## Keuringsverslag van een elektrische laagspanning- en zeer lage spanningsinstallatie

NIET CONFORM

Straatnaam Kieverstraat  
Huisnummer 19  
Busnummer  
Postcode 9690  
Gemeente Kluisbergen  
Land België

Controlebezoek van een oude huishoudelijke elektrische installatie van een wooneenheid bij verkoop op vraag van de verkoper volgens (KB 08/09/2019) - AREI Boek 1- 8.4.2. en 8.2.1. en 4.2.4.3.

Afbeelding schakel- en verdeelbord:

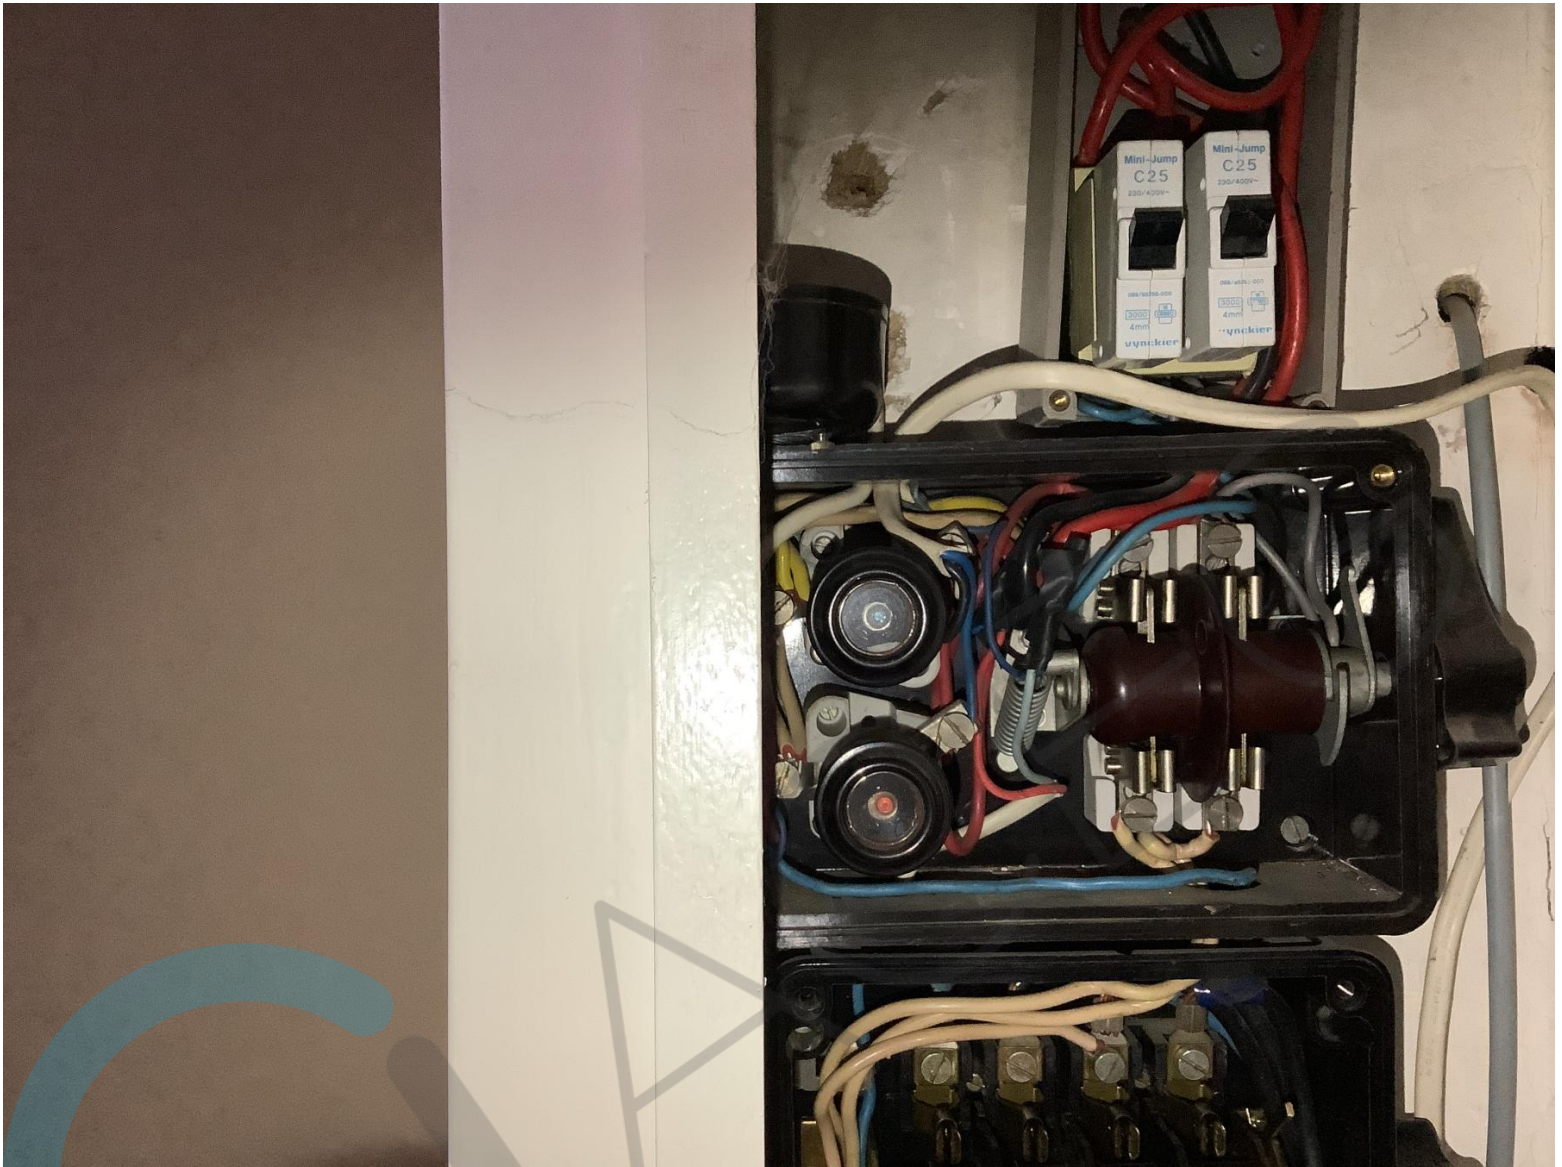
- 15.02 De aanduiding van de stroomkringen en/of apparatuur, aansluitklemmen, enz dient aangebracht of vervolledigd te worden. (Boek 1 Onderafdeling 3.1.3.1. en 3.1.3.3.A. en 5.1.6.1)

- 15.11 Interne verbindingen en/of doorsnede van de verdeelrails en verbindingen in het bord zijn onvoldoende. (Boek 1 Onderafdeling 4.4.1.1. en 4.4.1.5.)

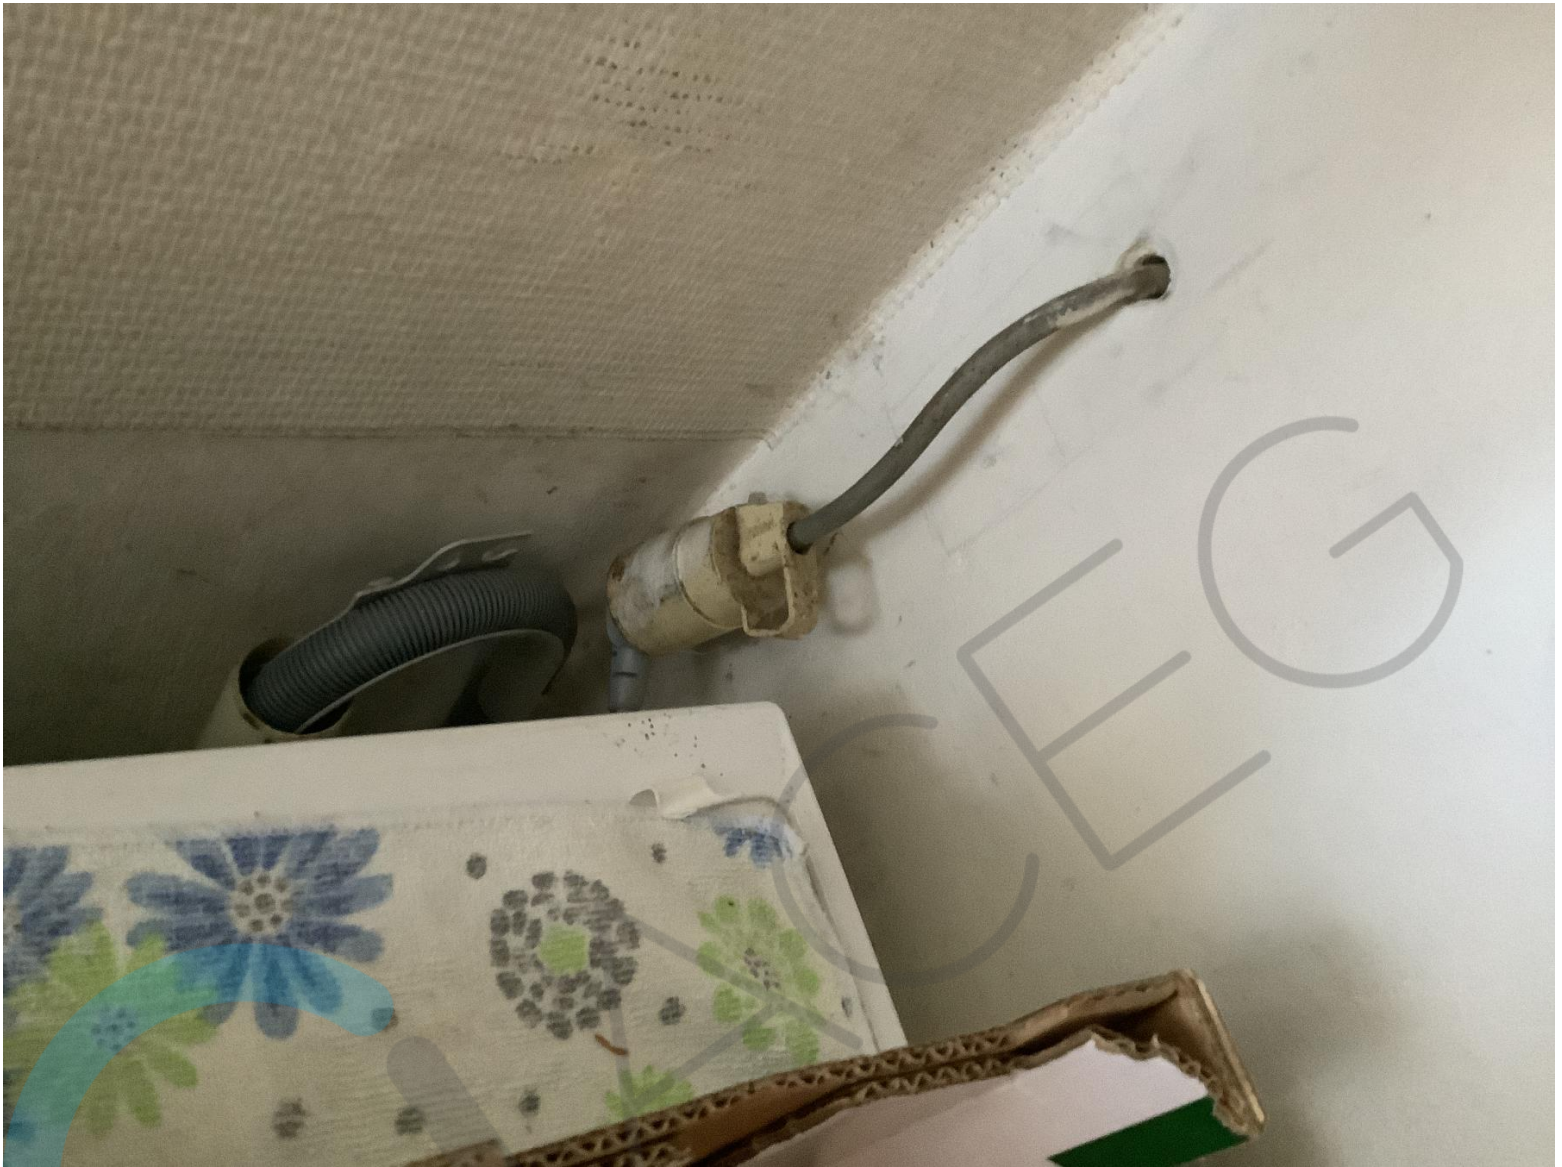
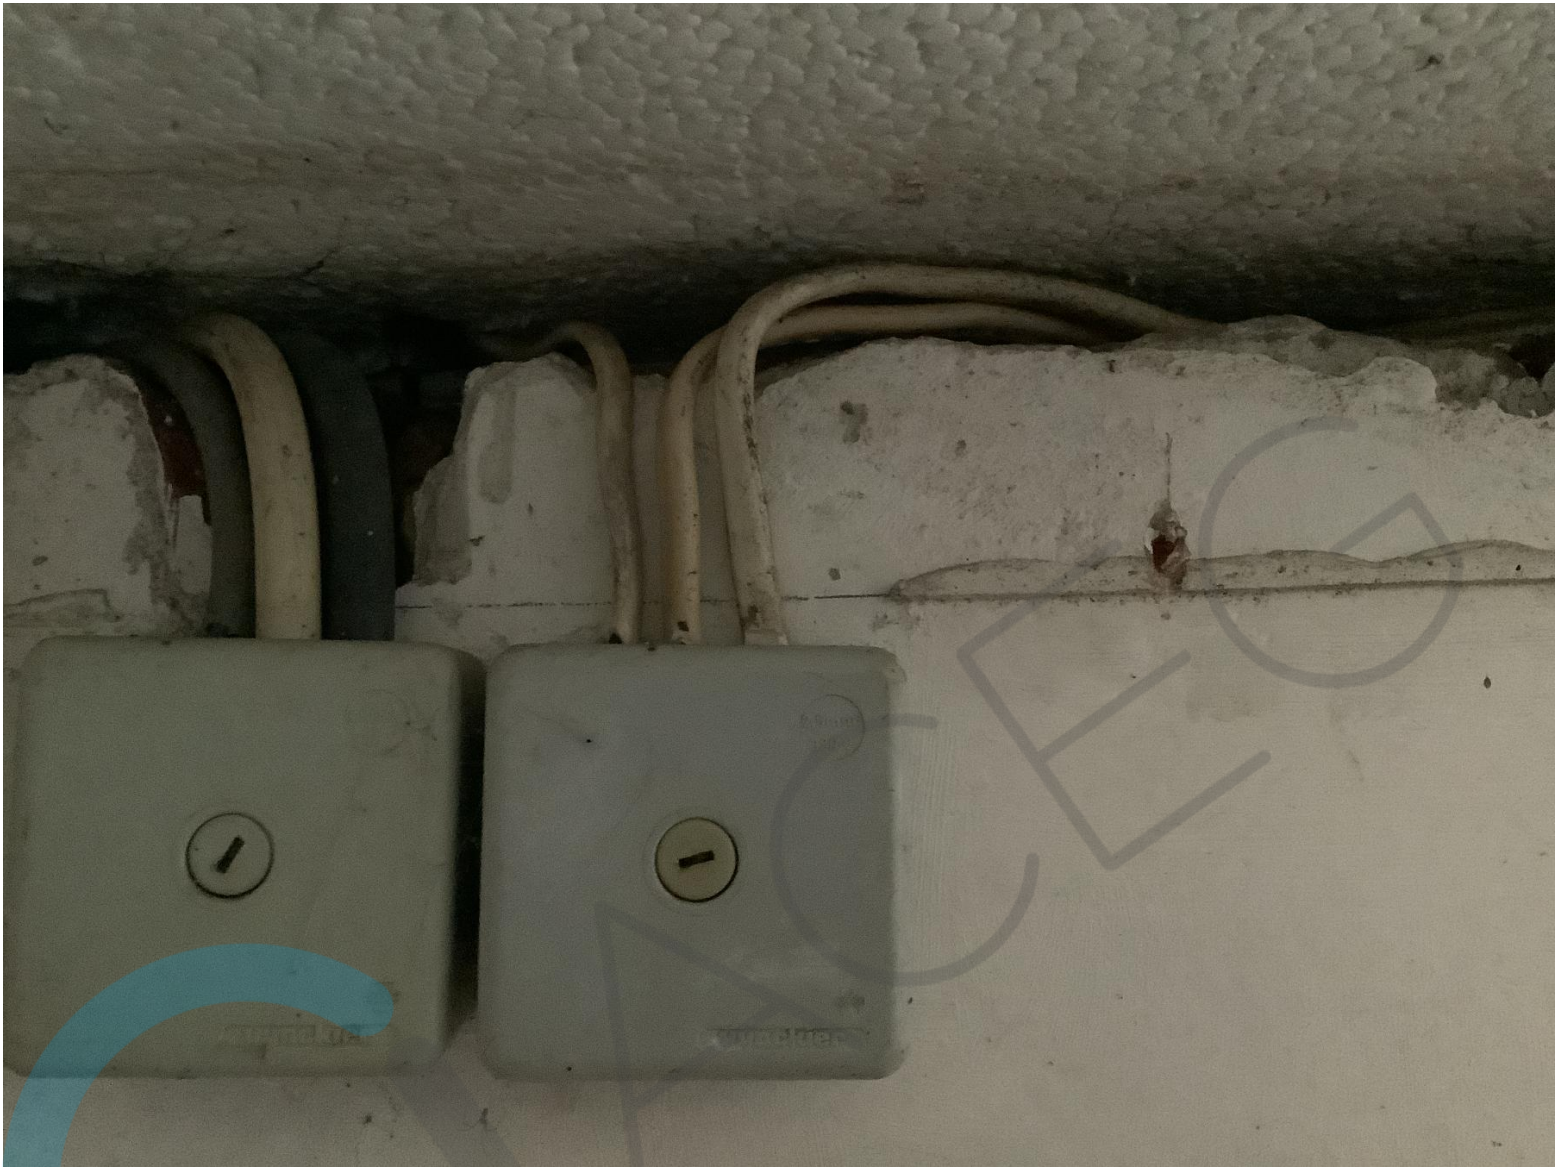
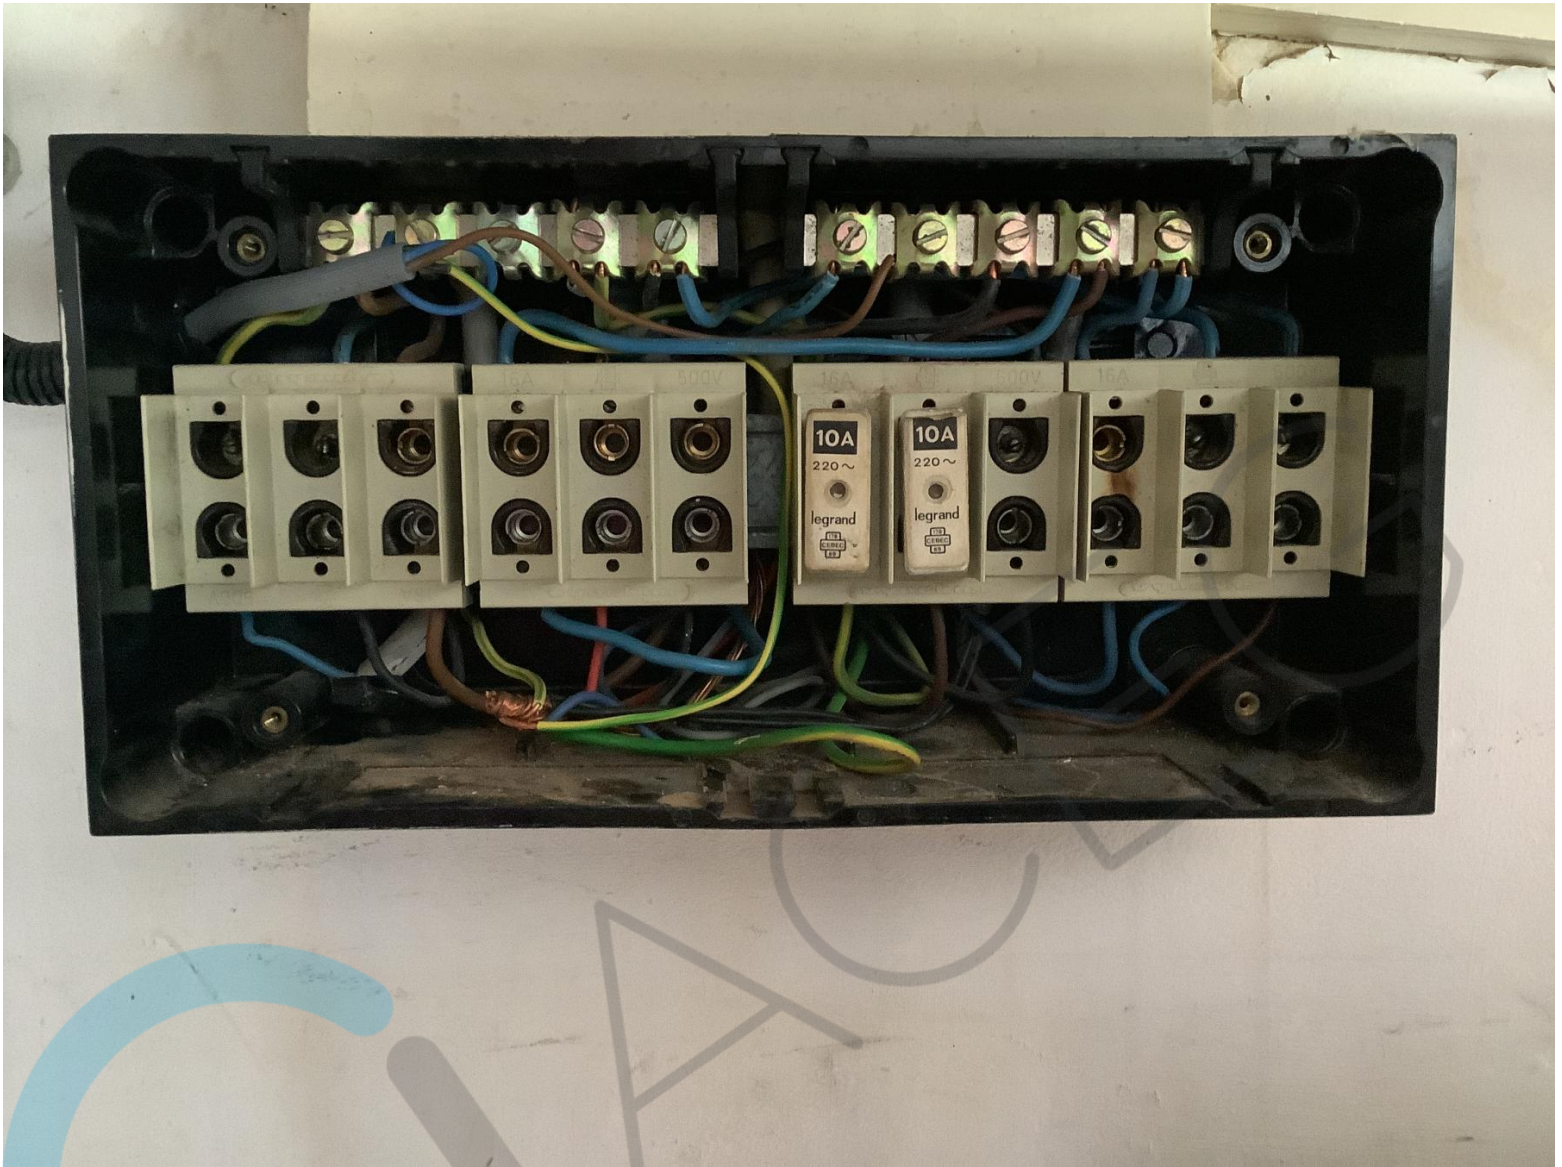
- 18.05 Verboden om de geel/groene geleider te gebruiken als actieve geleider, deze dient vervangen te worden. (Boek 1 Onderafdeling 5.1.6.2.) Zie foto's.
